项目负责人	李伟	杨	建设单位	福建亿合汇科技有限公司
专业负责人	李伟	李江	设计专业	总图专业
BLUESTAR 蓝星工程有限公司				
设计 校核 审核 审定			蓝星工程有限公司 常州5000吨双氧水装置(一期)变更 设计部彭智强	设计阶段 施工图 图号 比例 第 1 张 共 1 张
2023年10月 北京			21A035-GL02-02 1:1000	版次 1

委托方	福建台氟化工科技有限公司	工程名称	福建台氟化工科技有限公司年产15000吨有机氟产品工程			
设计或变更 原因/依据	施工图审查意见修改(101-综合办公楼)	设计编号	21A15S			
		通知单编号	SJXG-01			
是否影响开发报建、销售、交付		☐ 是	☒ 否	是否影响造价	☐ 是	☒ 否

蓝星工程有限公司 工程设计/修改通知单

一层局部平面图一 1:100
(变更后)

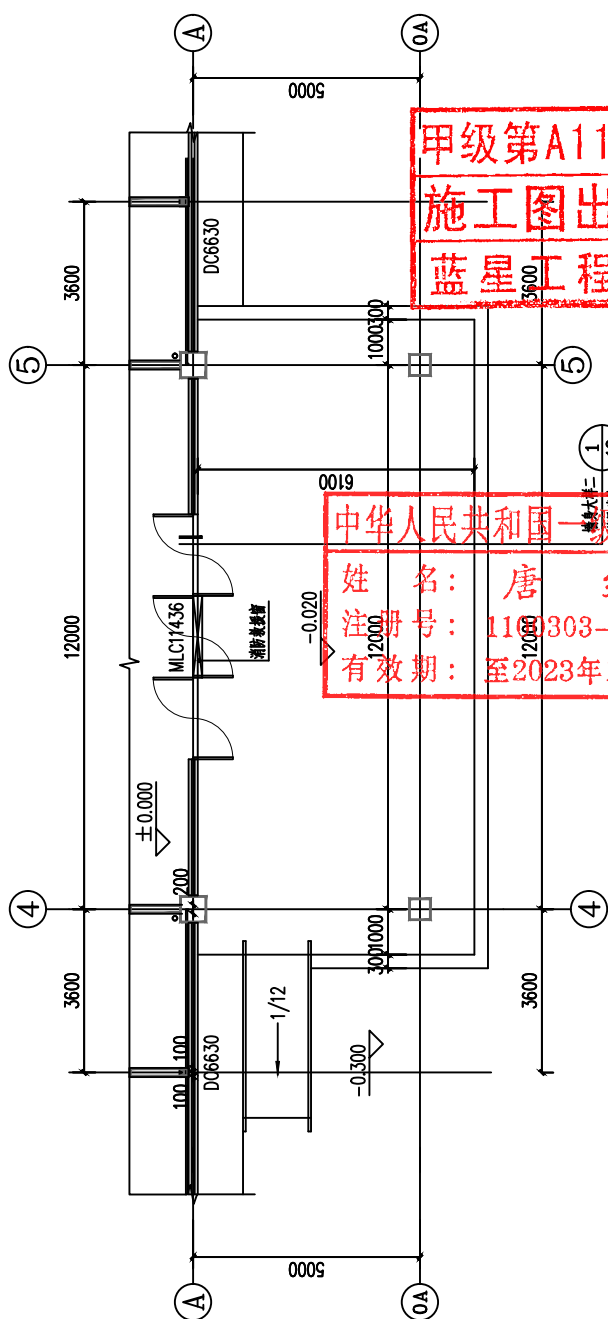
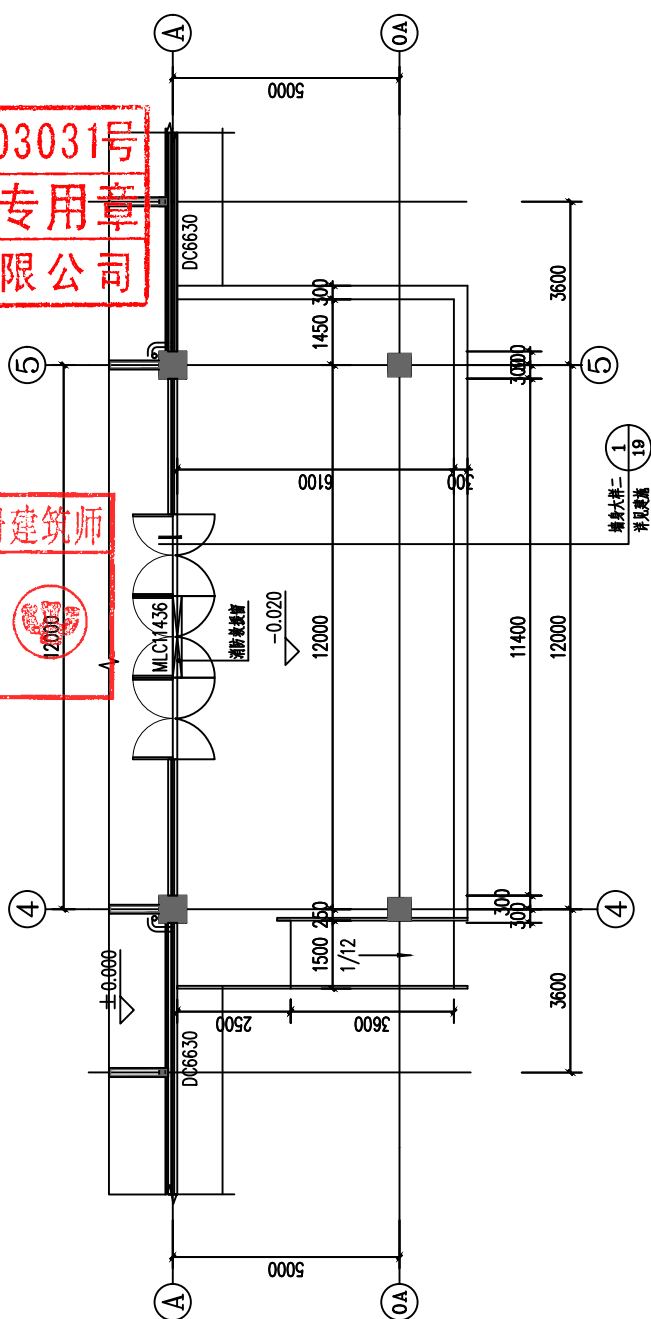
- 1、建施05中, ~~2/4~~ ~~1/4~~ ~~3~~ ④- 轴处杂物间旁增加消防井、配电室增设门、办公室改为新风机房, 见详图如下。
- 2、建施05中, ④ ⑤ ~~6~~ 轴处台阶、坡道调整, 见详图如下。
- 3、建施06中, 房间功能调整, 见详图如下。
- 4、建施07中, 局部房间功能调整⑤⑦ 轴楼板加洞, 见详图如下。
- 5、建施08中, 增加排风竖井、管道竖井, 见详图如下。

一层局部平面图一 1:100
(变更后)

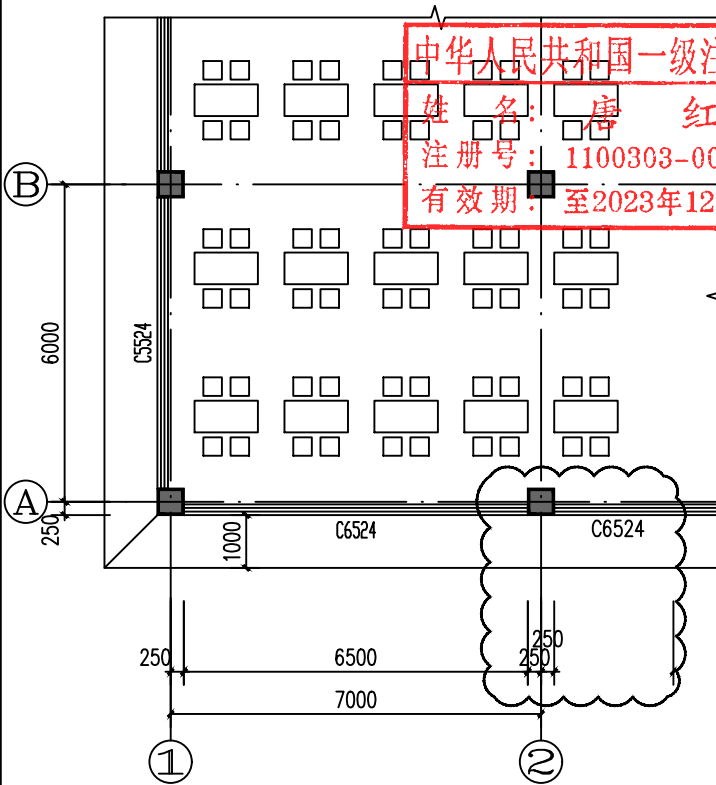
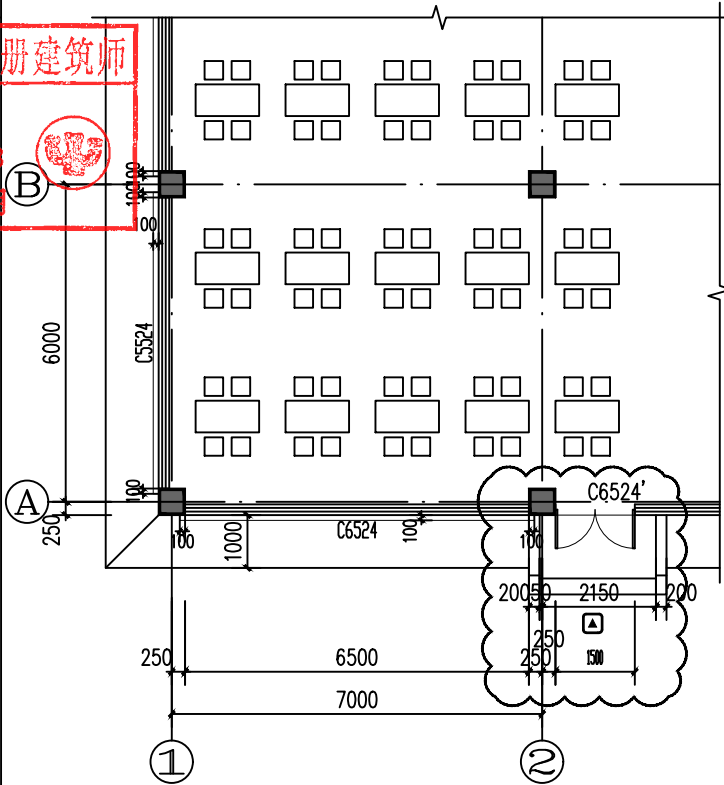
- 1、餐厅建施AR02-006V01中,轴线1~3处因房间建筑面积超过120平方米,增设一个疏散门,门窗编号由原来C6524变为C6524',具体详见下图一。
- 2、餐厅建施AR02-007V01中,轴线1~3处因房间建筑面积超过120平方米,增设一个疏散门,由原来窗户变成门联窗,具体详见下图二。
- 3、餐厅建施AR02-006V01中,轴线5~7处因更衣浴室流线不合理而调整墙体及更衣柜布置,具体详见下图三。

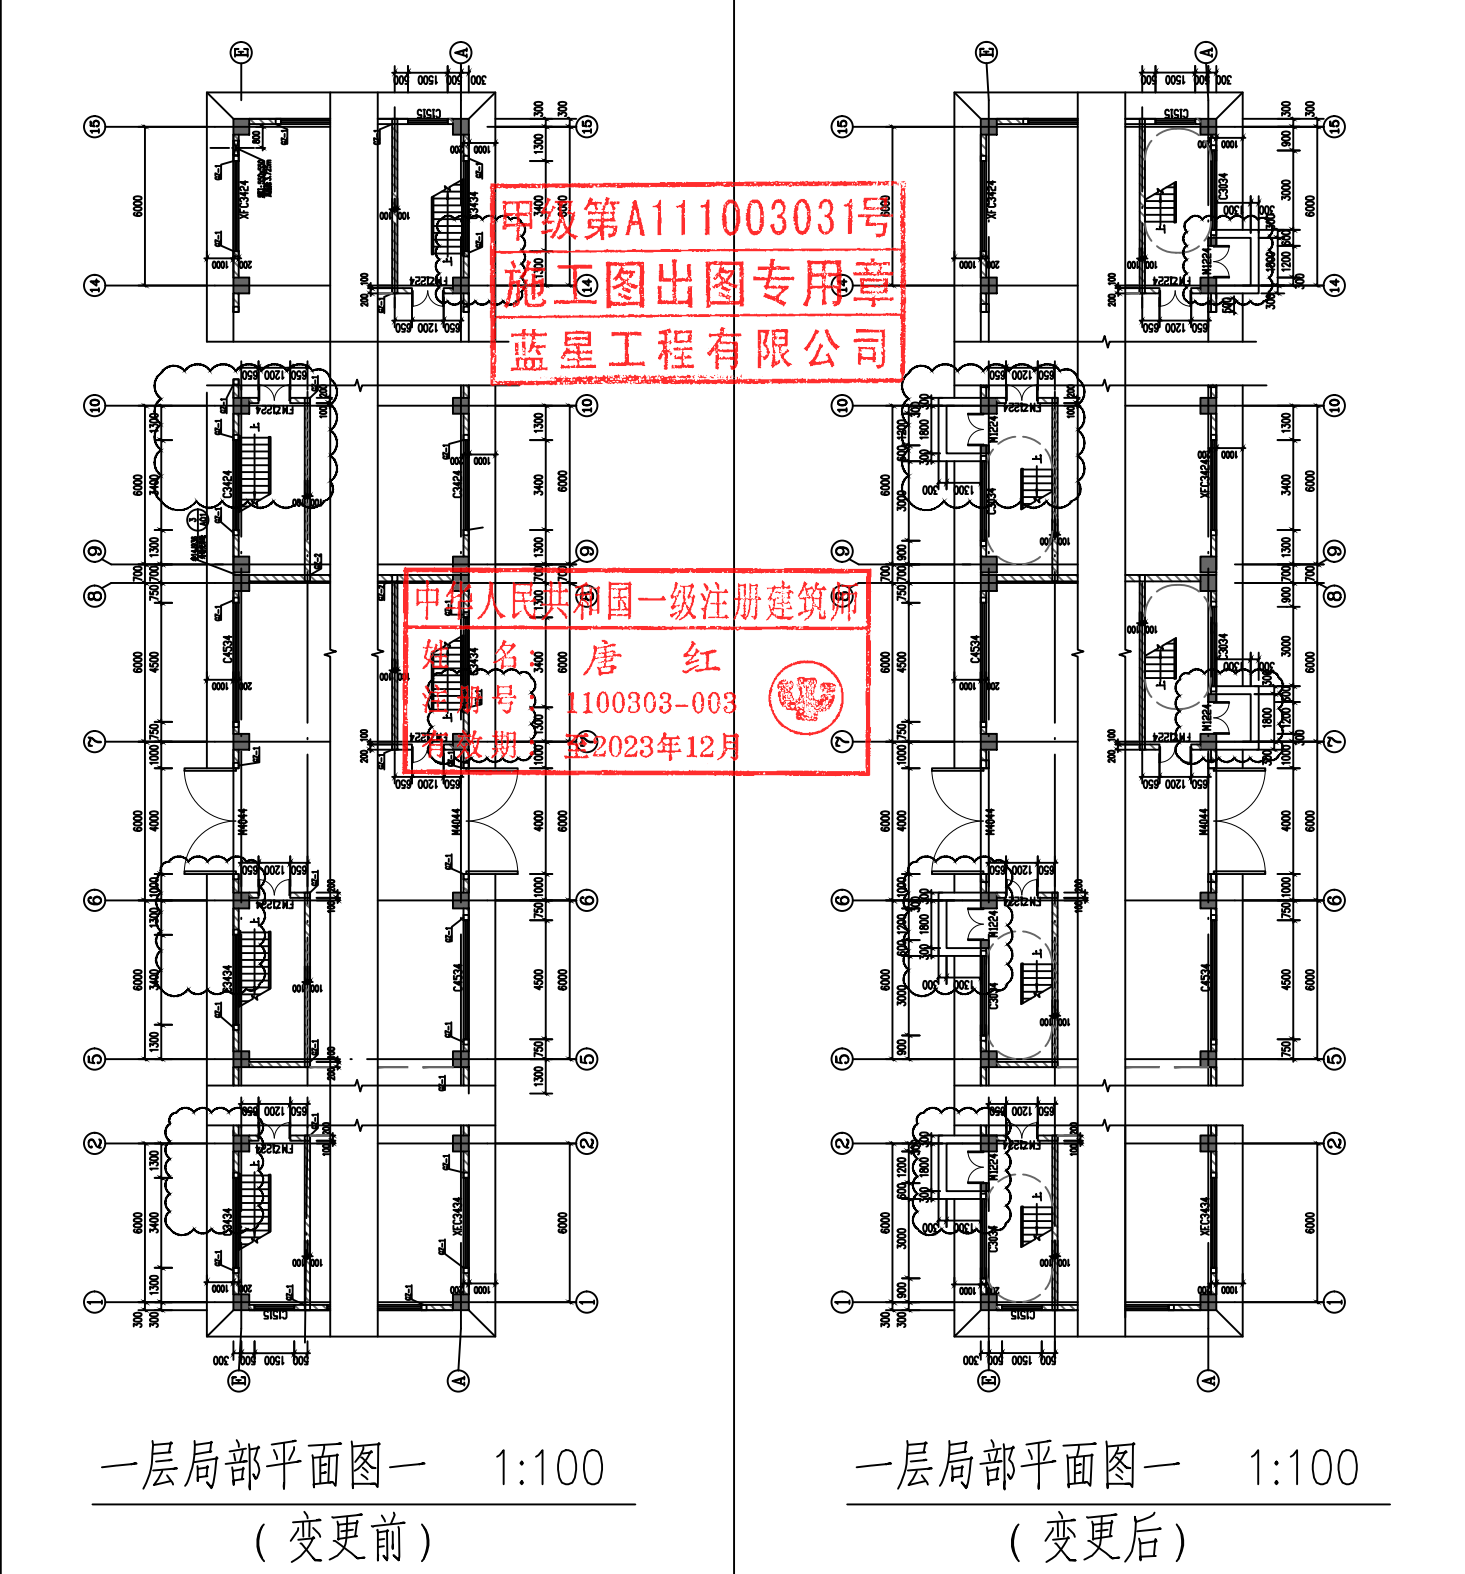
- 1、树脂仓库建施AR02-004V01中，楼梯间应直通室外，不应经过仓库区，故增设疏散门M1224，窗户由原来C3434改为C3034，并修改楼梯布置，具体详见下图一。
- 2、树脂仓库建施AR02-005V01中，楼梯间增设疏散门，相应二层平面修改楼梯布置及补加雨棚布置，具体详见下图二。
- 3、树脂仓库建施AR02-006V01中，楼梯间增设疏散门，相应调整立面图，具体详见下图三及图四。

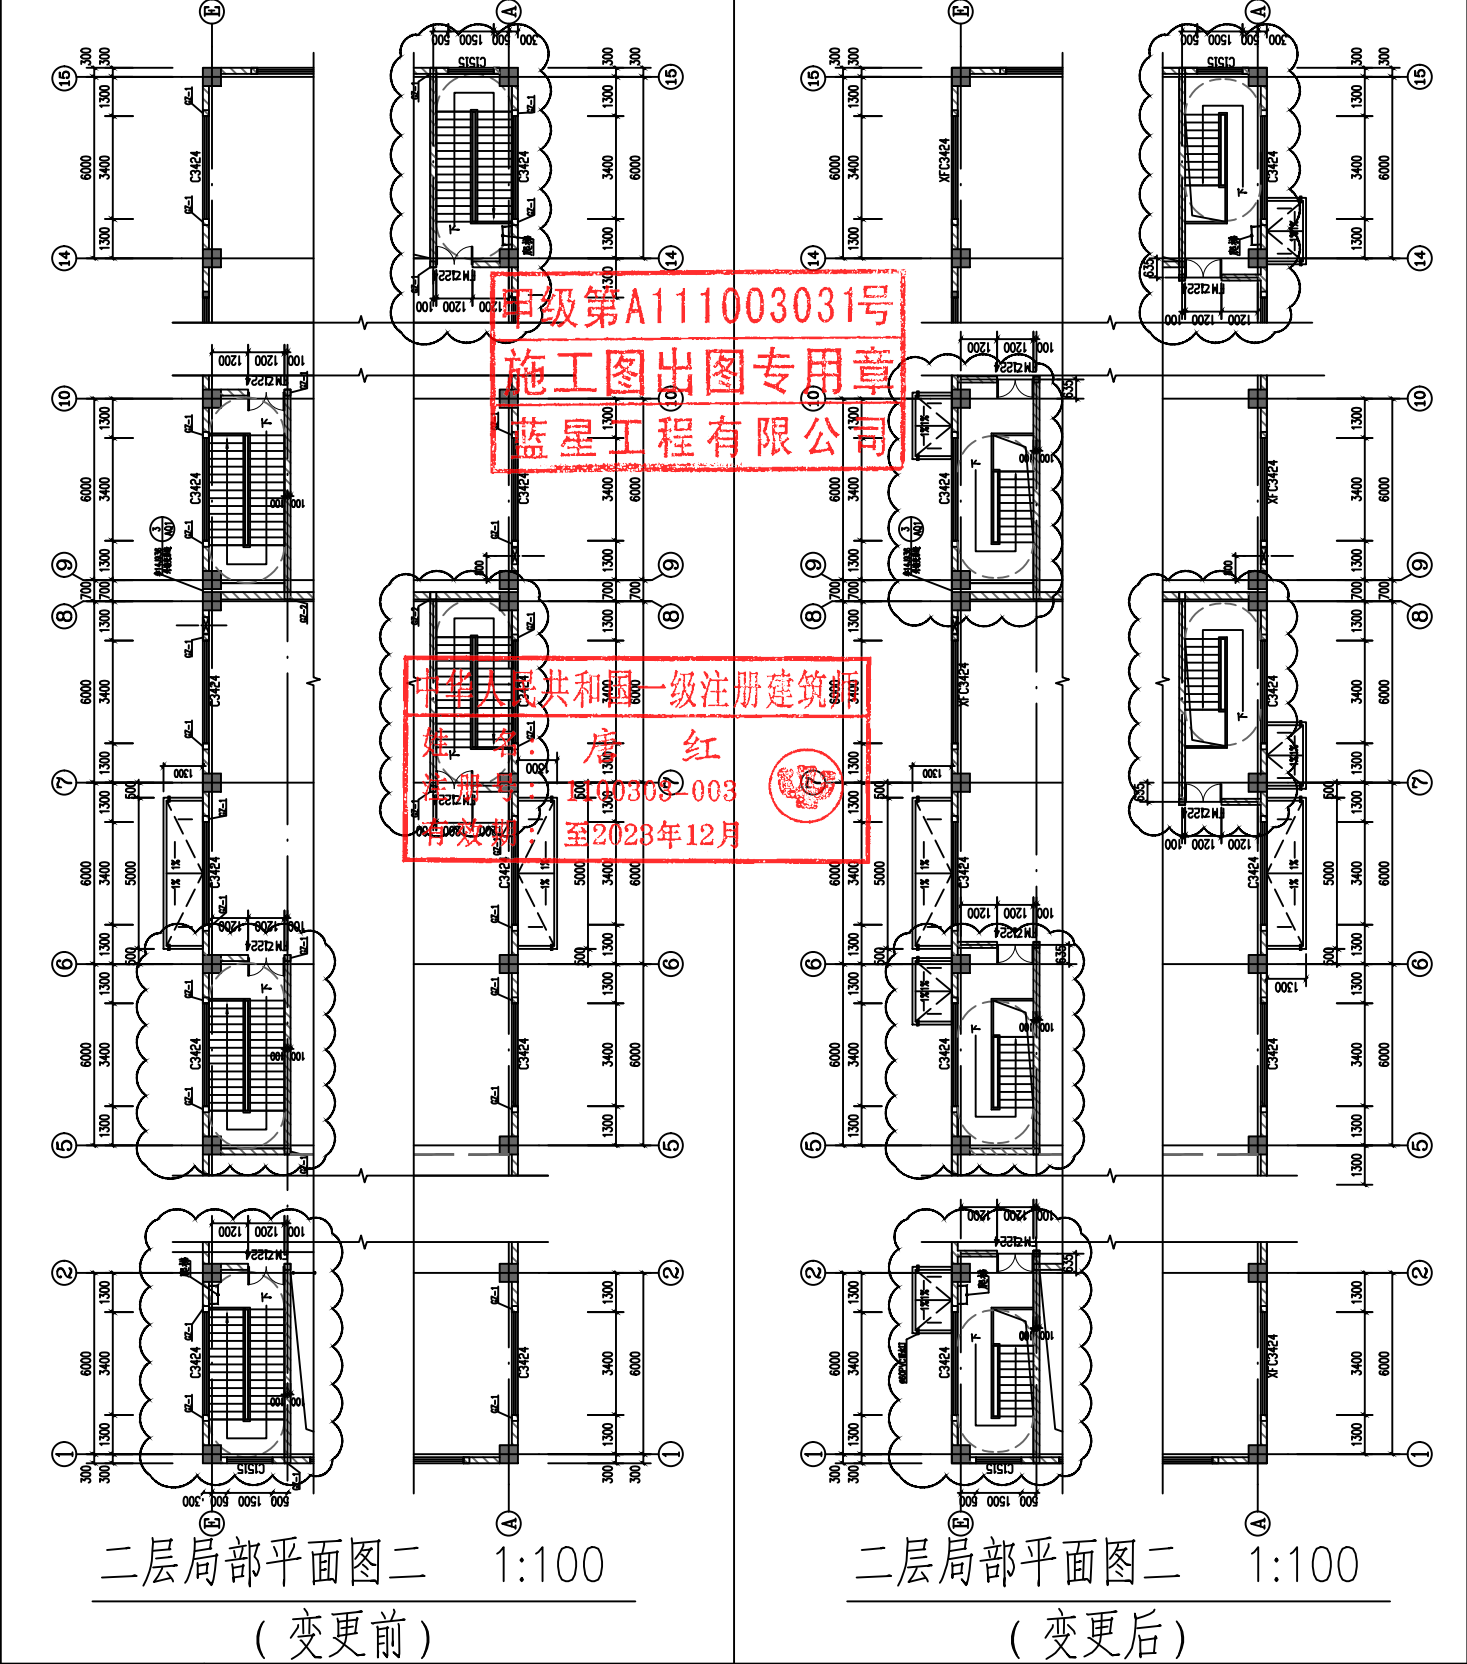
- 1、树脂仓库建施AR02-004V01中，楼梯间应直通室外，不应经过仓库区，故增设疏散门M1224，窗户由原来C3434改为C3034，并修改楼梯布置，具体详见下图一。
- 2、树脂仓库建施AR02-005V01中，楼梯间增设疏散门，相应二层平面修改楼梯布置及补加雨棚布置，具体详见下图二。
- 3、树脂仓库建施AR02-006V01中，楼梯间增设疏散门，相应调整立面图，具体详见下图三及图四。

1~15局部立面图三 1:100
(变更后)

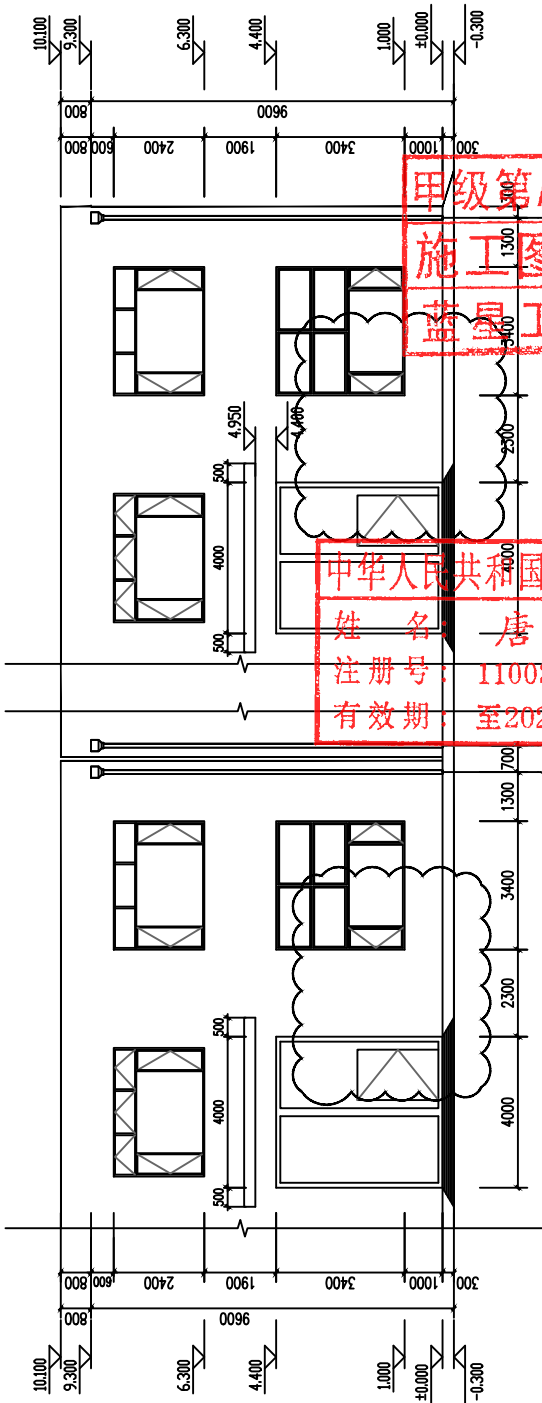
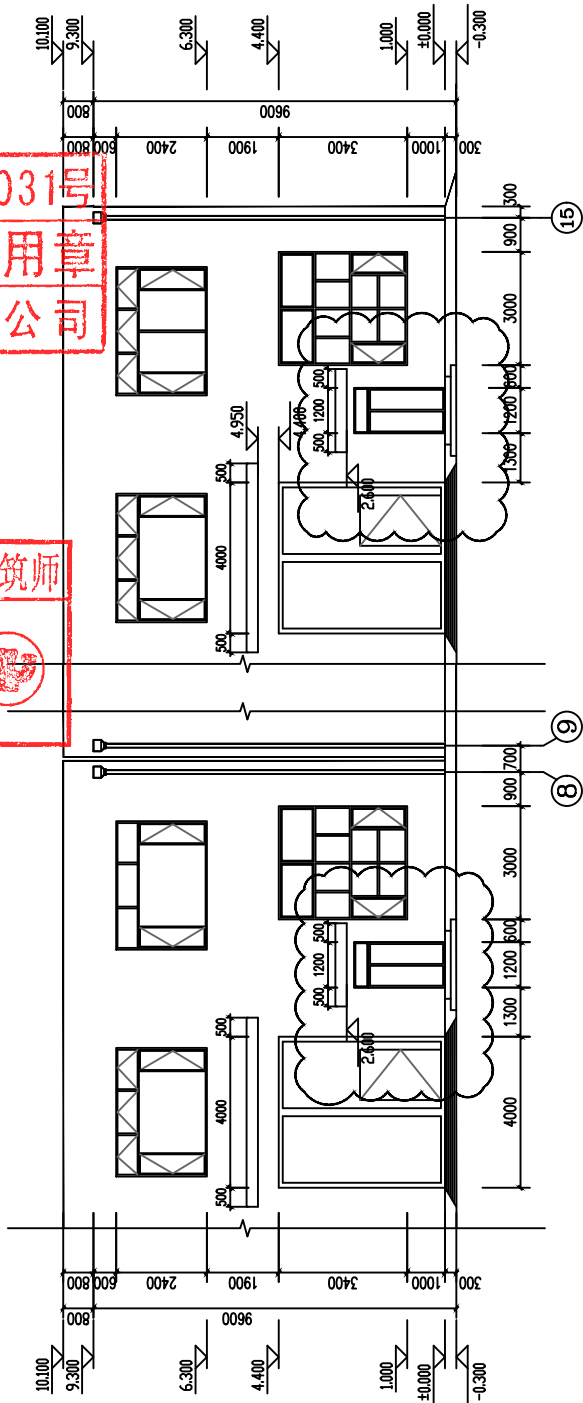
- 1、树脂仓库建施AR02-004V01中，楼梯间应直通室外，不应经过仓库区，故增设疏散门M1224，窗户由原来C3434改为C3034，并修改楼梯布置，具体详见下图一。
- 2、树脂仓库建施AR02-005V01中，楼梯间增设疏散门，相应二层平面修改楼梯布置及补加雨棚布置，具体详见下图二。
- 3、树脂仓库建施AR02-006V01中，楼梯间增设疏散门，相应调整立面图，具体详见下图三及图四。
